改善箇所説明図

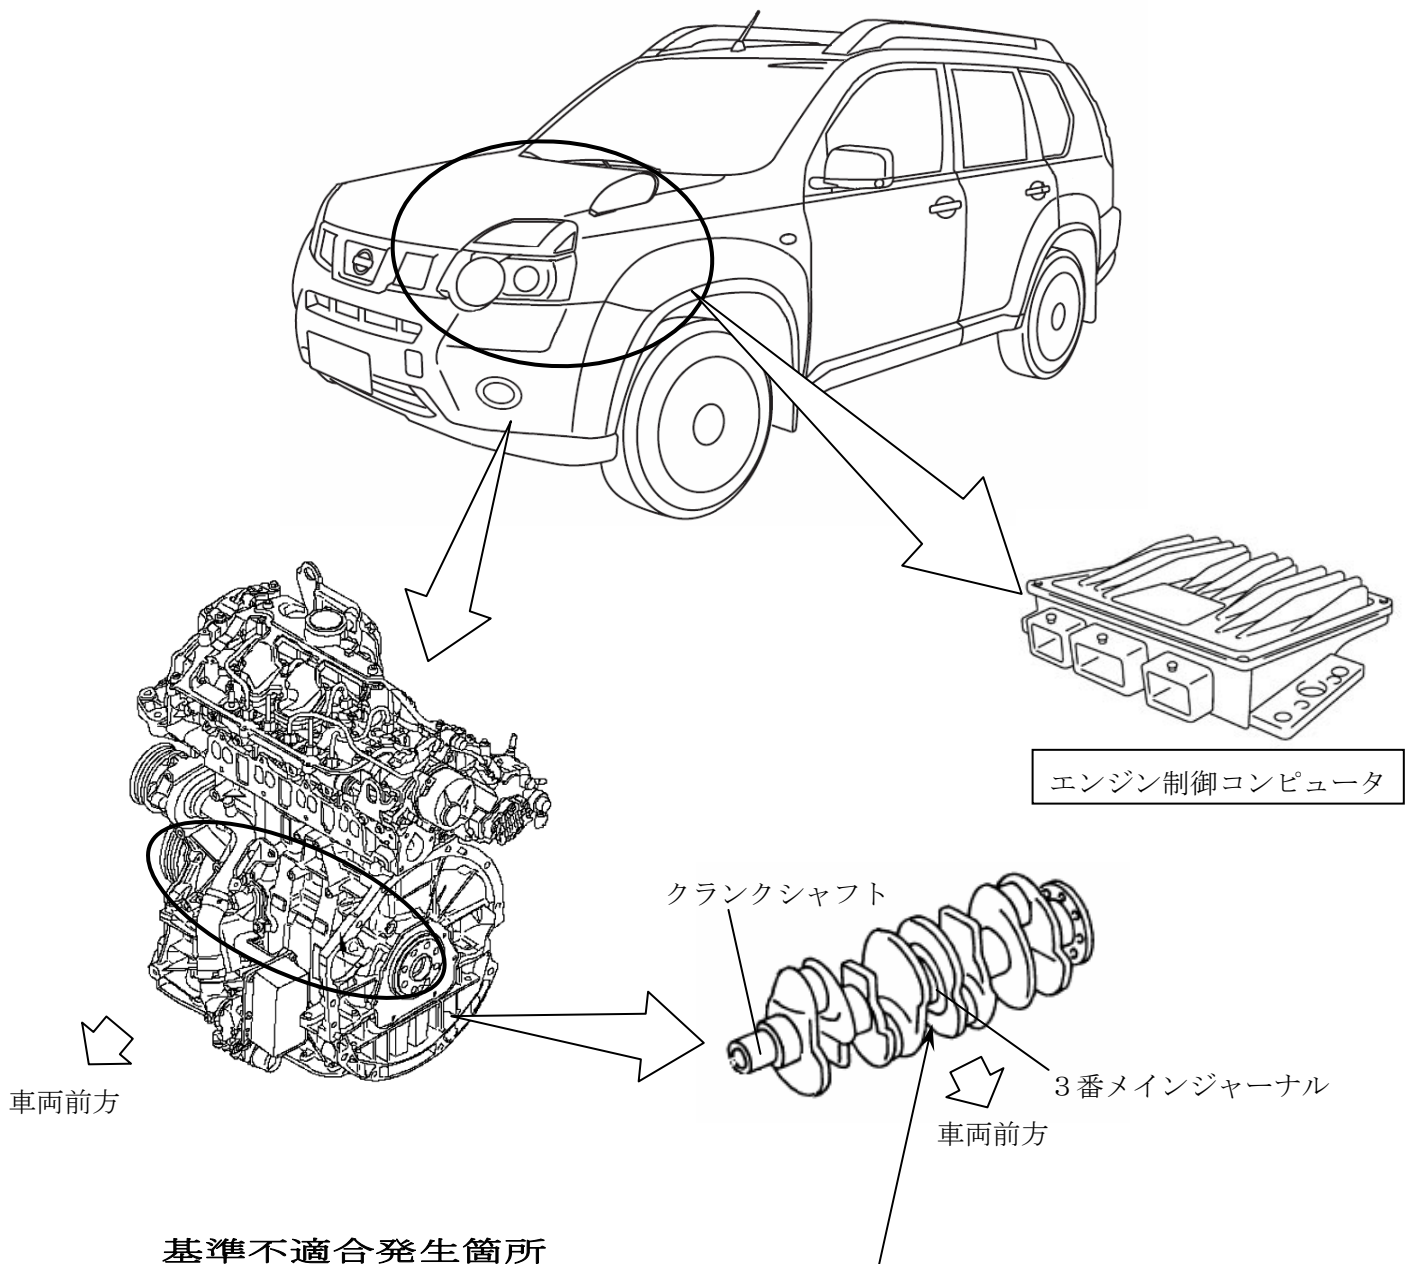
基準不適合発生箇所

ディーゼルエンジンにおいて、エンジン最高回転数の設定が不適切なため、エンジン最高回転域でのクランクシャフト3番メインジャーナル部への負荷が高くなっており、ジャーナルベアリングが位置ずれを起こし、油路をふさぐと、3番コンロッドベアリング部にて、潤滑不良による異音が発生するおそれがある。そのため、そのまま使用を続けると、エンジン部品が破損し走行不能となり、最悪の場合、火災にいたるおそれがある。

改善の内容

全車両、エンジン最高回転数を低減するとともに、エンジンオイルを新品と交換する。

識別：銀色のシールをモデルナンバープレートの右横に貼り付ける。
